RECONVERSION DU SITE DE LA MEDOQUINE DÉFINIR ENSEMBLE UN CAHIER DES CHARGES POUR UN PROJET URBAIN ÉQUILIBRÉ

HISTORIQUE DES REUNIONS D'ECHANGES

PROPOSITION INITIALE D'AMENAGEMENT

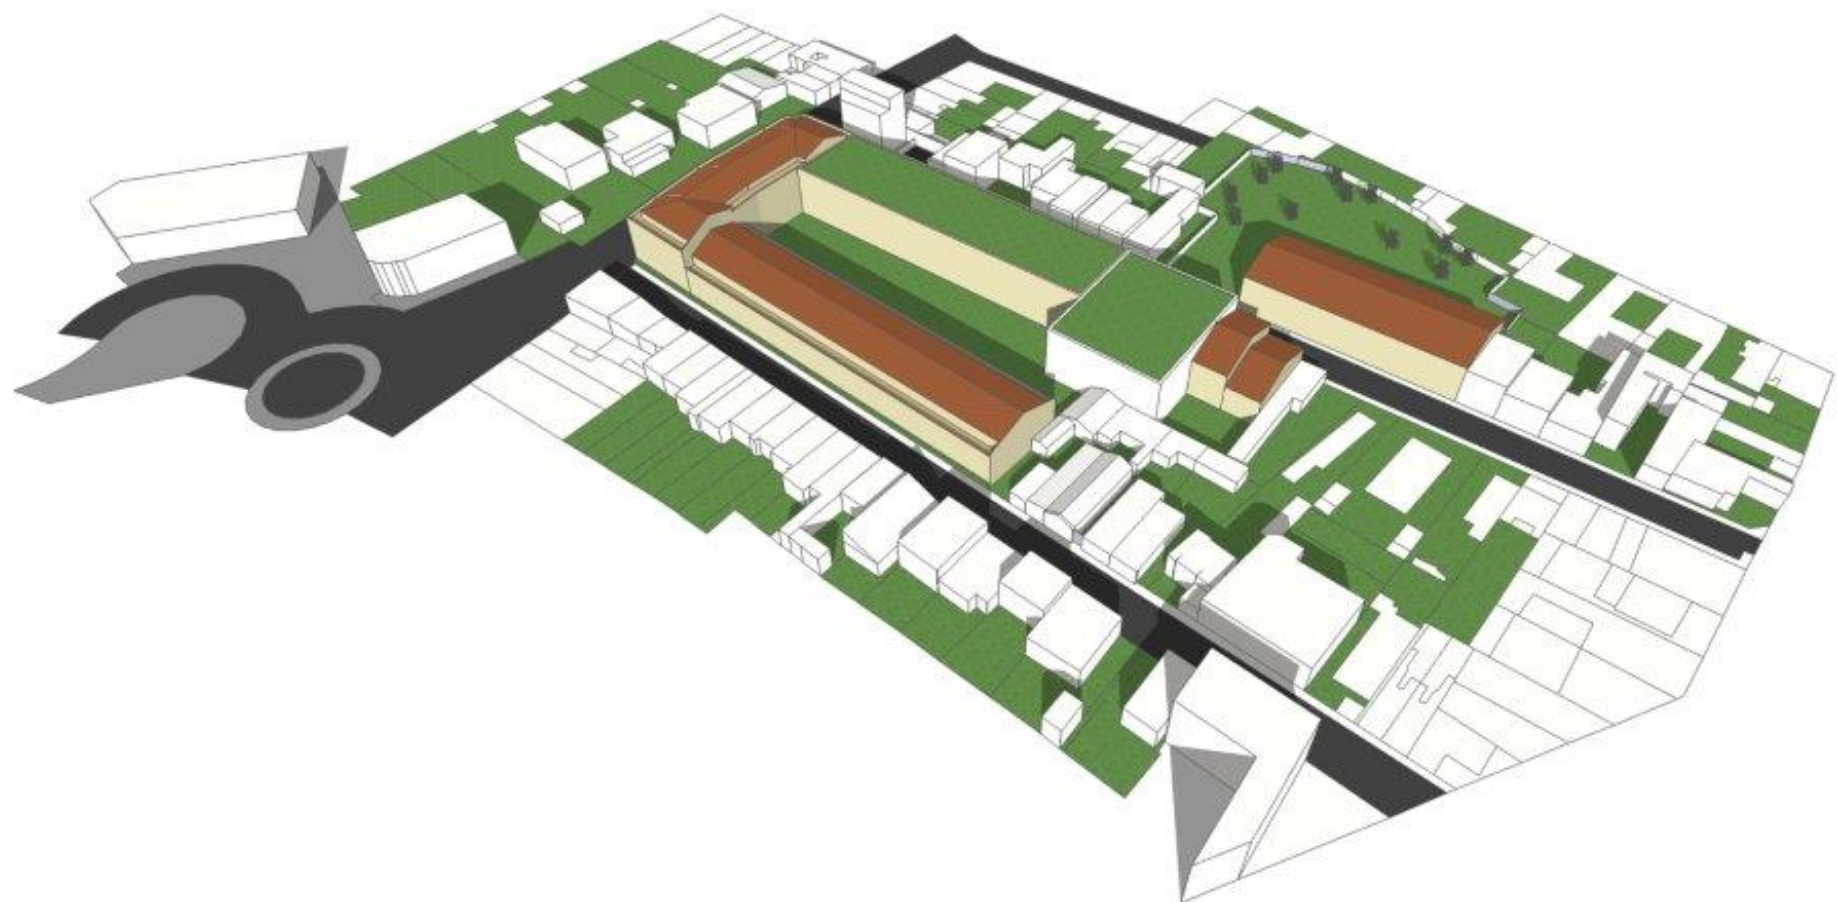
- **Manque de stationnement**
- **Demande de végétalisation de l'opération**
- **Hauteur des constructions / ombres portées / vues**
- **Critères de pondération du choix de l'opérateur**

EVOLUTION DU PROJET

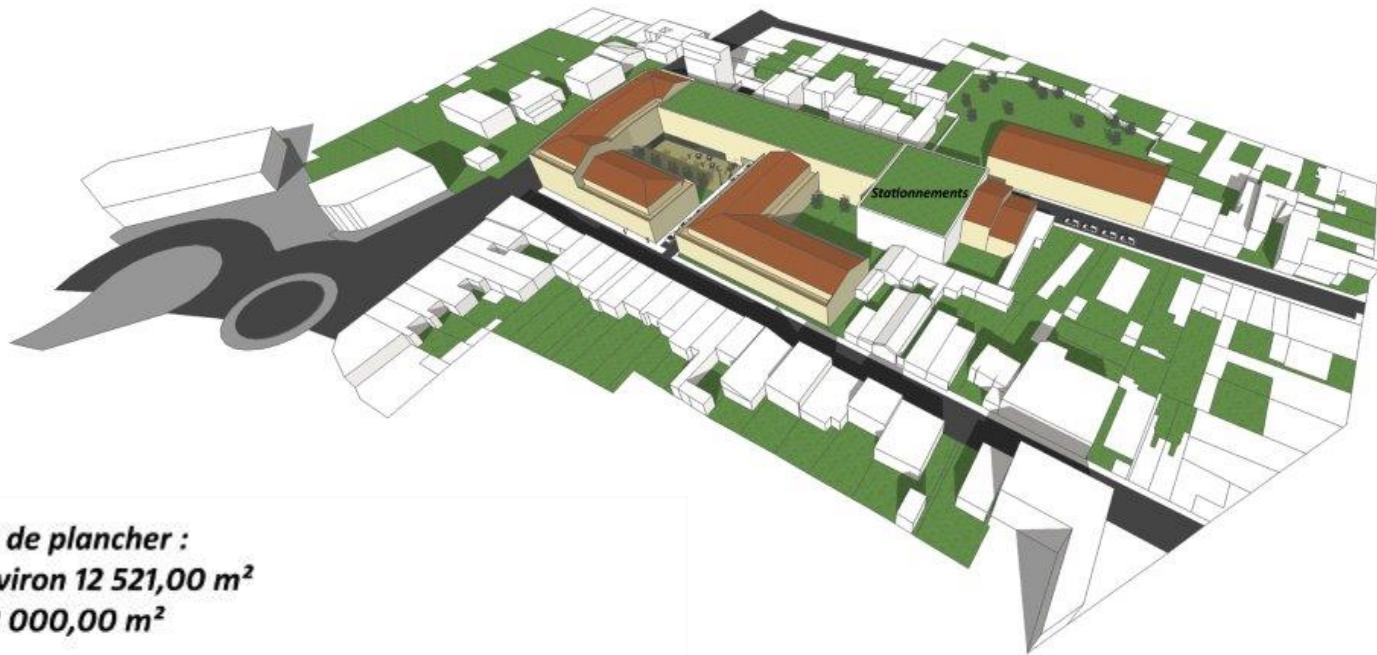
→ Hauteur des constructions / ombres portées / vues :

- Représentation de l'impact du projet sur les terrains riverains-
- Végétalisation des balcons et loggias pour limiter les vis à vis
- Pas de logements dans le bloc scénique pour limiter les vues

NOUVELLE PROPOSITION D'AMENAGEMENT

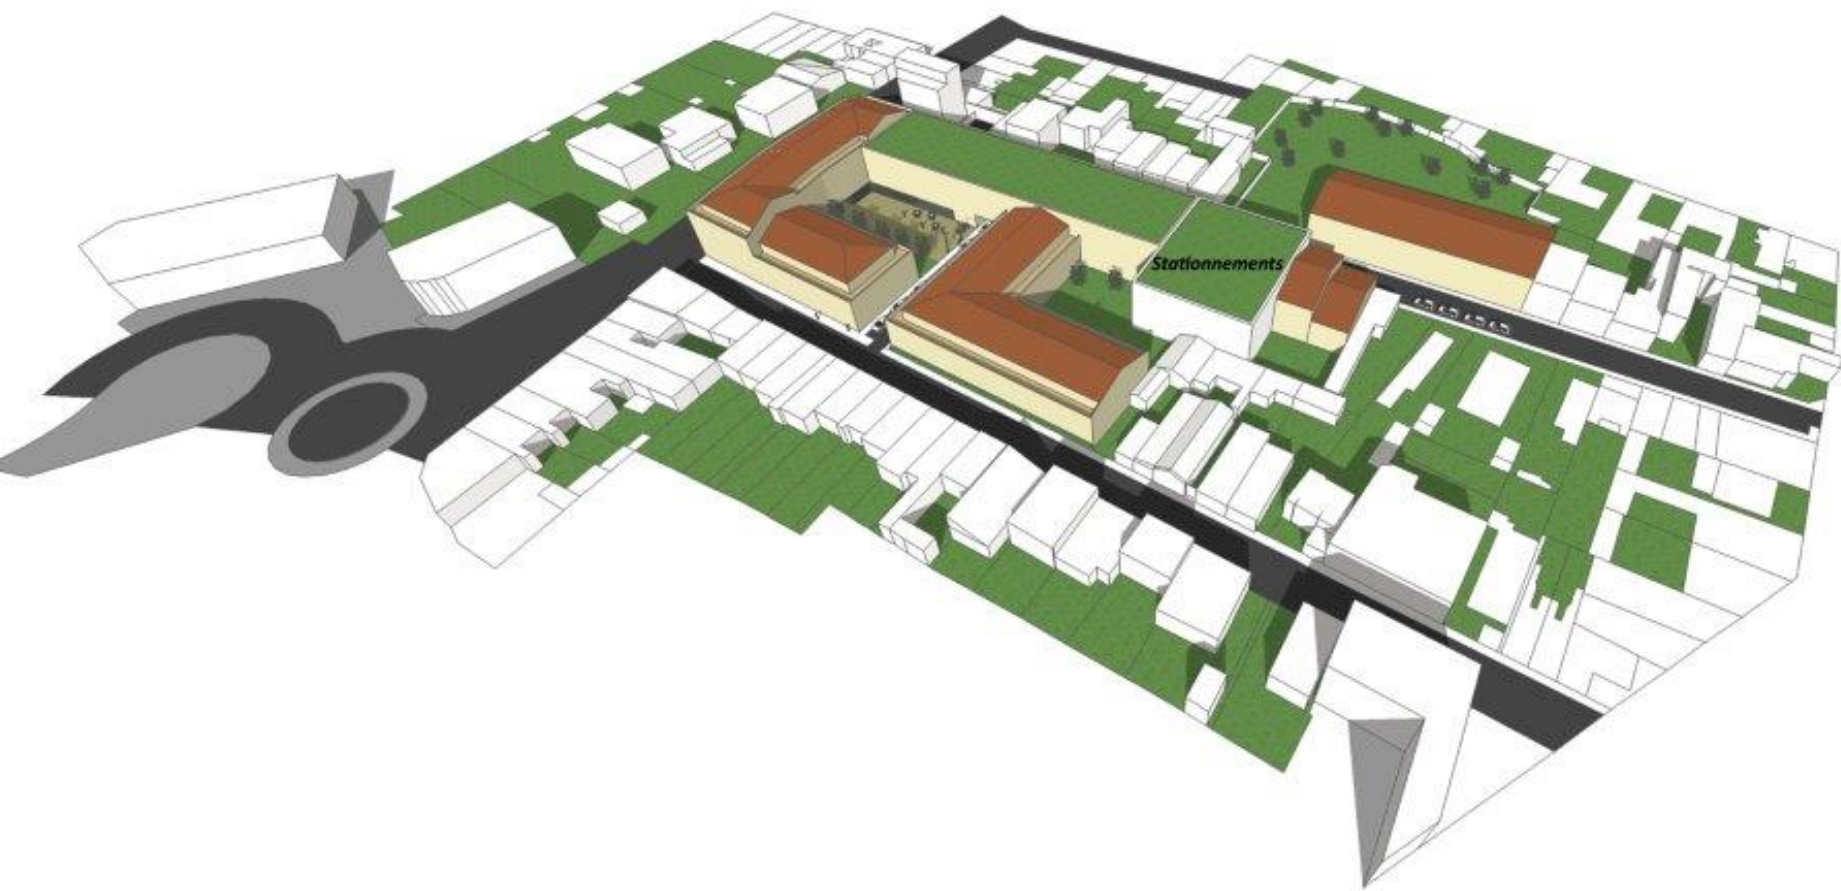
- **Suppression du stationnement de proximité de la salle**
- **Hauteur des constructions / vues / identité quartier d'échoppes**
- **Utilité de la conservation du bloc scénique**

EVOLUTION DU PROJET

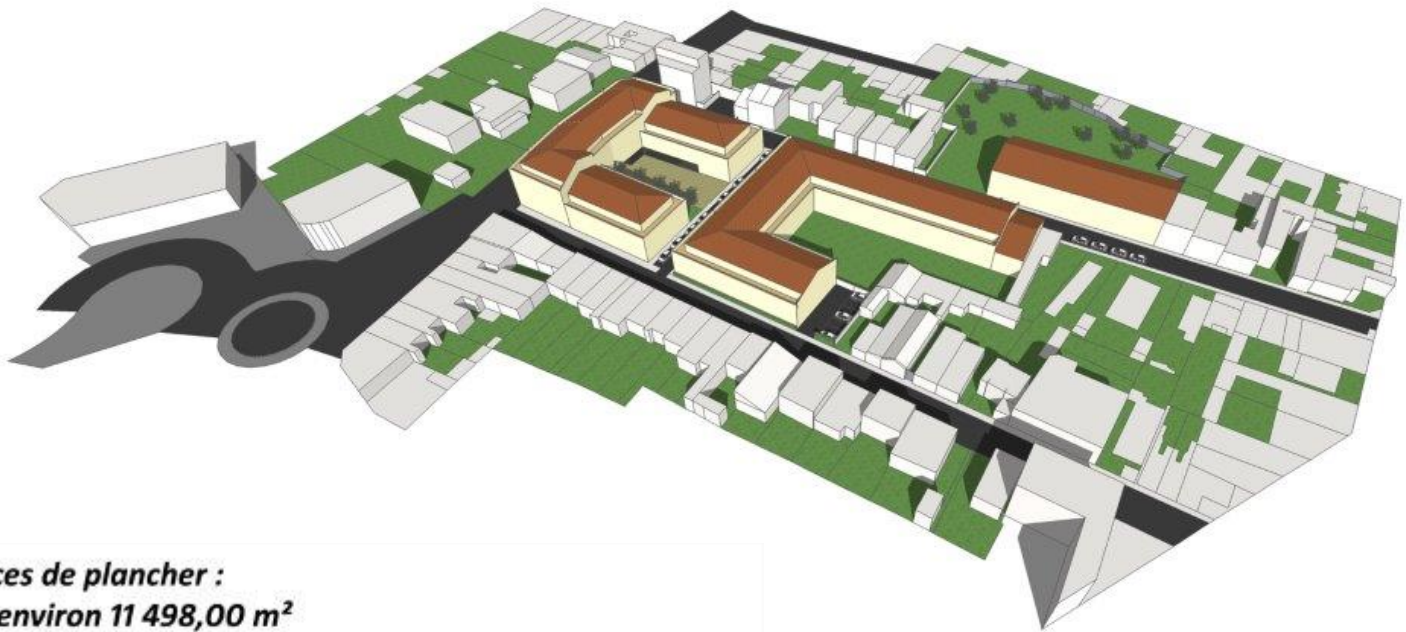
→ **Hauteur des constructions / vues / identité quartier d'échoppes :**

- Réduction de la hauteur des constructions en R+1+Attique sur la rue Redeuilh
- Suppression du bâtiment porche

EVOLUTION DU PROJET

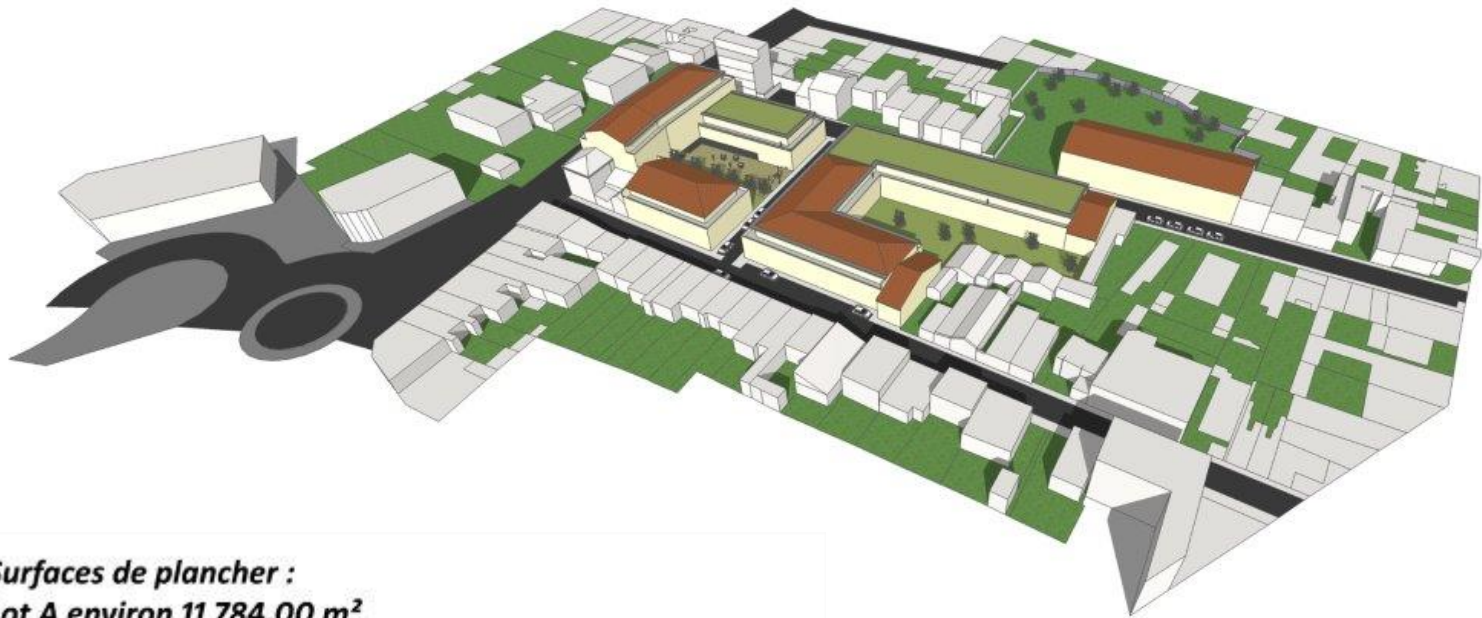
→ Manque de stationnement :

→ Hauteur des constructions / vues :

- Création d'un stationnement longitudinal sur le domaine public rue Pougnet à la place du stationnement prévu sur le terrain de l'opération rue Pougnet (limitation des nuisances tags, dépôts sauvages de déchets,...)

- Epannelage des constructions en limite de propriété sur les rues Redeuilh et Pougnet
